廃スラッシュ回収施設の設置に関わる補足説明資料

2021年12月21日

東京電力ホールディングス株式会社

屋内設備及び配管トラフの設計方針について

遠心分離機のメンテナンス方針及びダスト飛散について

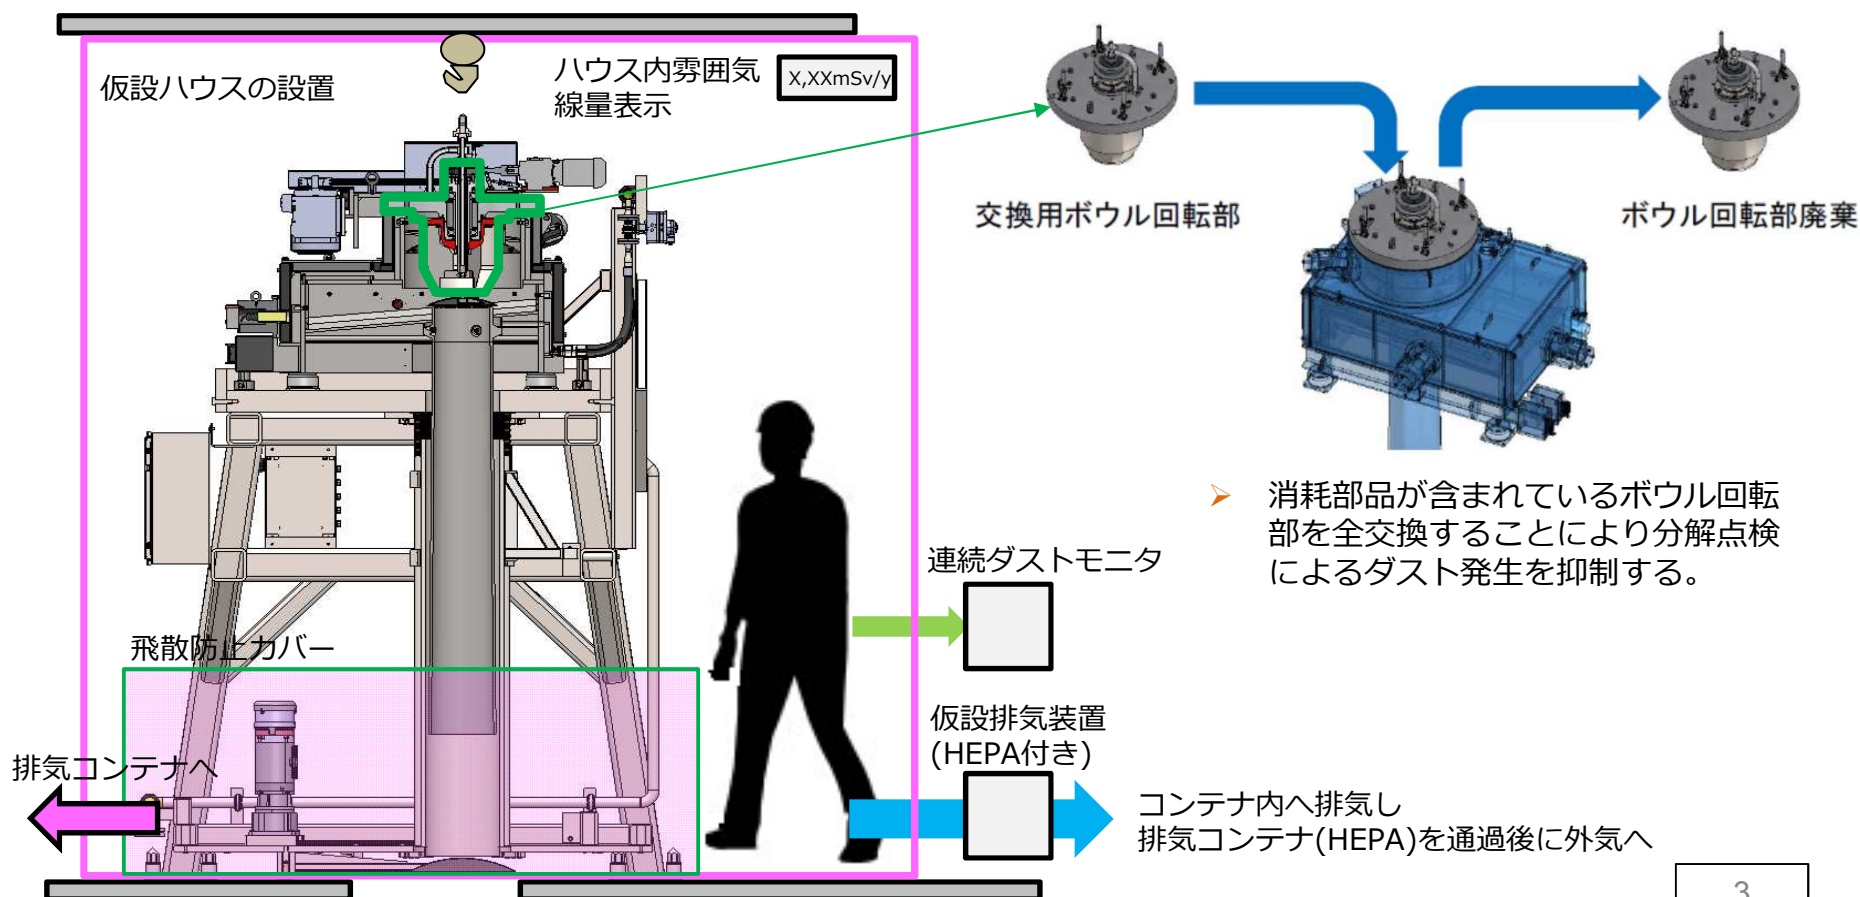
- パージエアは下図に示すように回転軸のベアリングを塵等から保護する目的で設置されており、運転中に発生する可能性のあるダストはベアリング部より上部へ侵入することはない。
- 現在想定している運転期間中（4～6ヶ月）に点検・交換が必須となる部位はない。可能性のある部位は①トランスミッションベルト②軸受ベアリング③スクレーパとボウル部のクラッチとなる。
- ①③は上部カバーを取り外すと露出するため容易に点検可能。またパージエアにより放射性ダストの堆積可能性の低い範囲。
- ②はパージエアにより放射性ダストの堆積可能性は低いが、交換する場合にはボウル部の分解が必要なため対策が必要。

- ①トランスミッションベルト
 - 運転頻度に応じて交換が必要であるが、上部カバーの取り外しのみで対応可能。ダスト発生可能性の低い範囲内。
- ②軸受ベアリング
 - 運転頻度によって交換が必要。内部構造部位なので点検・交換時のダスト対策が必要。
- ③スクレーパとボウル部のクラッチ
 - 運転頻度によって状態確認が必要。上部カバーの取り外しのみで対応可能。ダスト発生可能性の低い範囲内。

- 万が一、想定運転期間を超えた場合又は故障時のメンテナンスは仮設ハウスを設置することにより実施する。
- ボウル内、シュート部を含む遠心分離機内部は洗浄水を噴射し洗浄できる構造とし事前に付着したスラッジを洗い流すことによって作業員の被ばく低減及び不要なダスト飛散の防止を図る。
- 交換箇所をユニット化することにより、作業時間短縮及びダスト飛散リスクを最小限とする。

耐震クラス分類と施設等の特徴に応じた地震動の設定及び必要な対策を判断する流れ

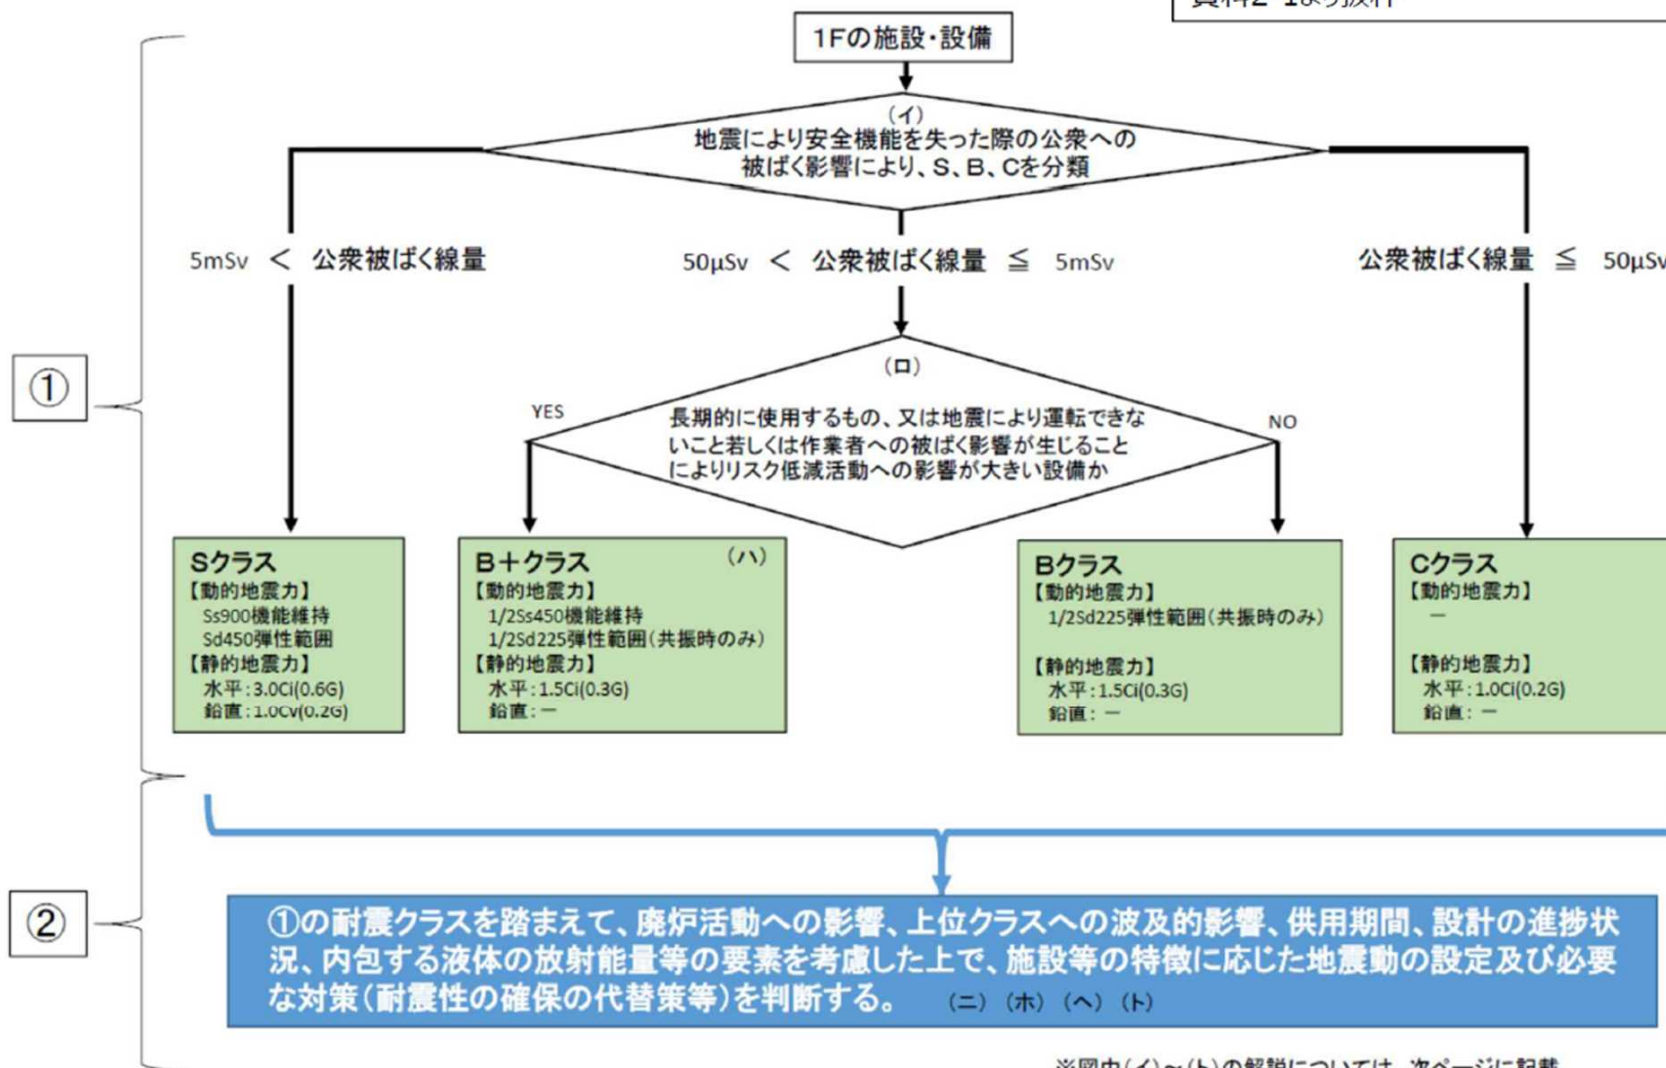
- 構成機器の内一部の保管容器の公衆被ばく線量が大きいとして、Ss900 に対する健全性を確保し、その他設備全体をBクラスに設定するとの考え方について、「Ss900 に対する健全性確保」の評価内容について説明すると共にSクラス評価との相違について説明すること。
 - 検討用地震動（Ss900）は、1Fにおける施設・設備等の現状や廃炉作業の状況から、速やかにリスク低減を図り、着実に廃炉作業を進めることが必要であることを考慮して、早期に地震に対する防護対策を講じるために策定されたものと認識している。
 - このため、Bクラスで設計された構成機器の内一部の保管容器の内包放射エネルギーが大きく、かつSs900地震で設備の機能が失われたとしても、保守的な事故シナリオにおいて事故時の公衆被ばく線量が、機動的対応の実施を含めて現実的な事故収束に必要な期間を考慮して5mSvに収まり、かつ他の重要な施設への波及的影響がないのであれば、実力的にSs900 に対する健全性は確保されると考える。
 - 現在本設備に関する敷地境界線量評価を実施中であり、その評価結果を受けて次頁に示す「耐震クラス分類と施設等の特徴に応じた地震動の設定及び必要な対策を判断する流れ」（第93回特定原子力施設監視・評価会資料より）に基づいて、本設備の特徴に応じた耐震クラスと必要な対策を策定する予定である。
 - 保管容器の保管先である第四施設については、第三施設同様検討用地震動（Ss900）に対する施設への影響評価を実施し、必要に応じて対策を講じる予定である。

3-1. ①廃スラッジを非密封で取り扱う区域の常時負圧の維持及び浄化機能の方針案 (1/3)

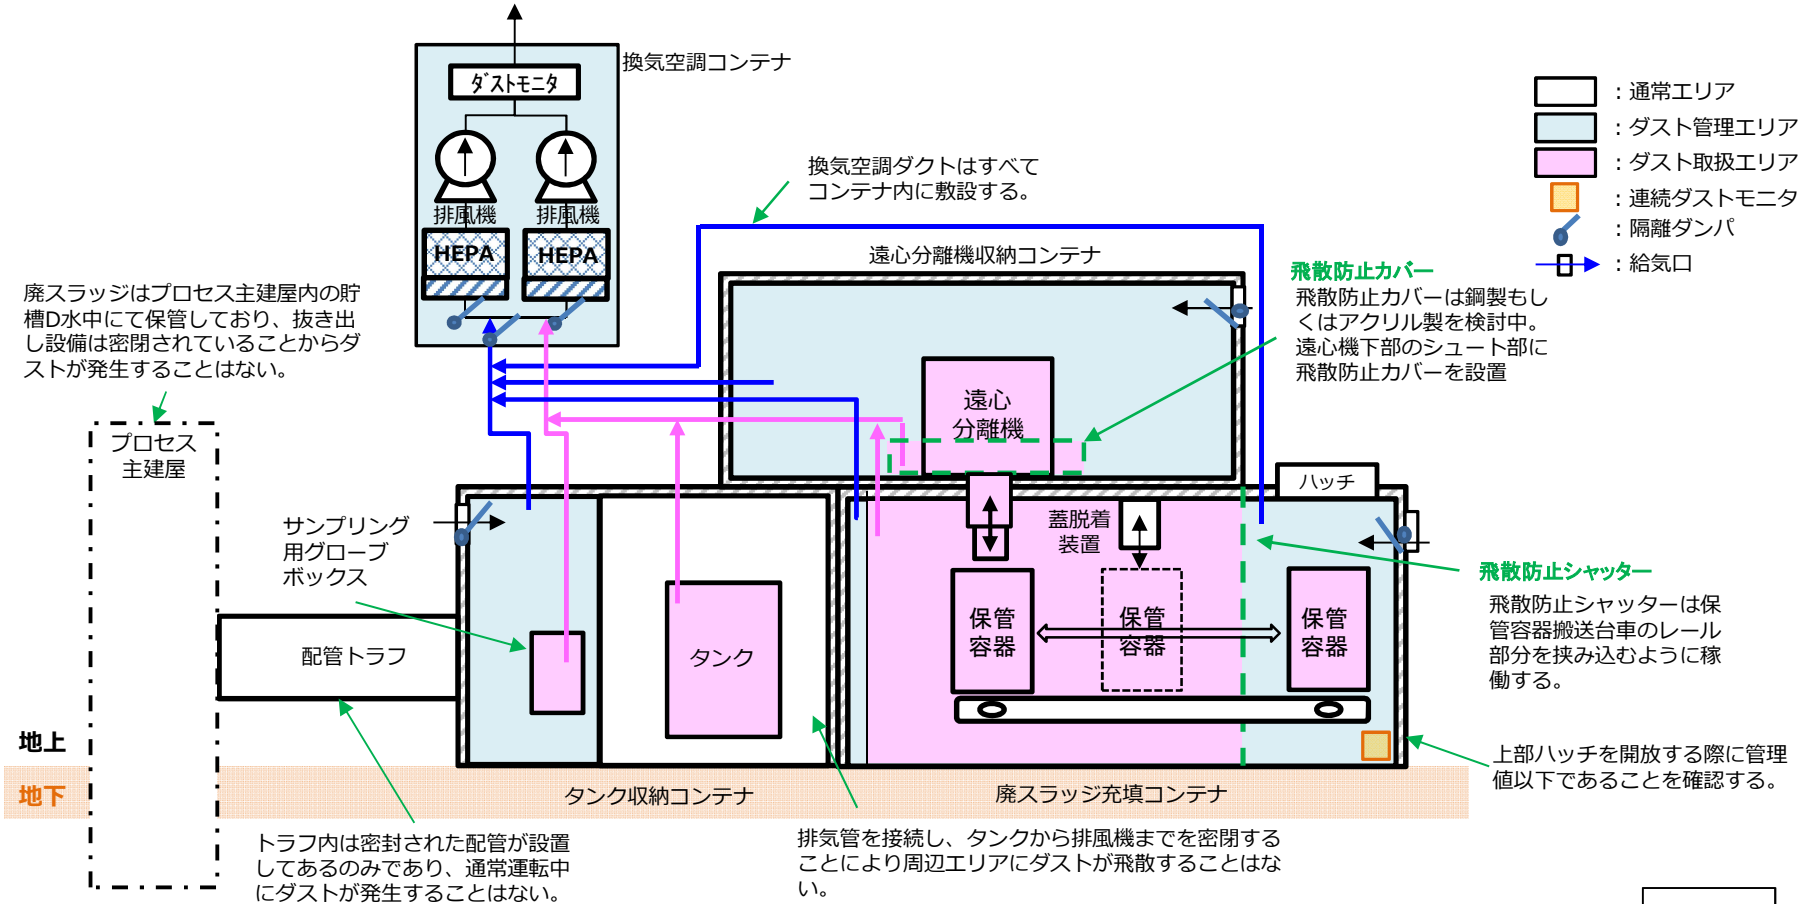
- 屋外設備は、コンテナ構造とし、ダストの発生が懸念されるコンテナ内はエリアを分割し、ダスト取扱エリアはダスト管理エリアよりも負圧となるように管理を行う。
- 排風機は100%×2台を設置し、2系統から受電できるようにする。万が一の空調全停止時に備えて各コンテナの給排気口には隔離ダンパを設置し、外気と隔離できるようにする。
- 外気へと開放されるハッチ室には連続ダストモニタを設置しハッチの開放前には適切な値であることを確認する運用とする。

【参考】廃スラッジを非密封で取り扱う区域の考え方について

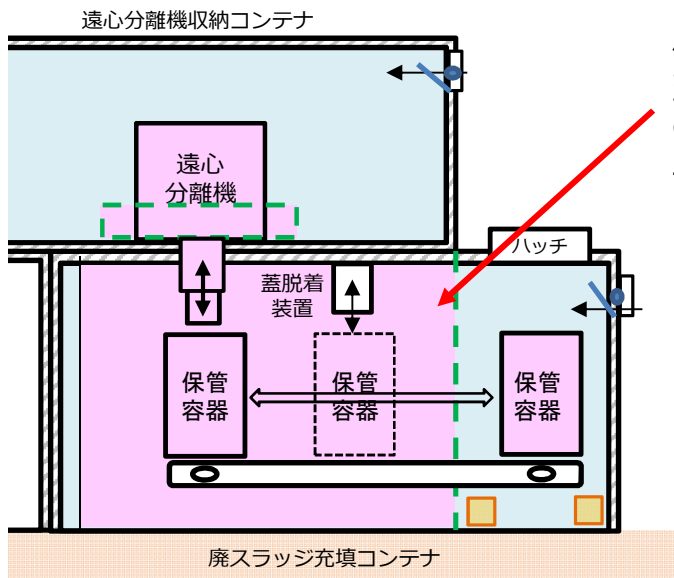
保管容器に廃スラッジを充填後から自動蓋締め装置までの区間において保管容器の蓋は開放されているため、ダスト取扱エリアとしている。

自動蓋締め装置までの区間を移動式排気管で適切に排気することによりダスト取扱エリアを左図のように限定的にし、ダスト管理エリアにて取り囲めるようにすることを検討中
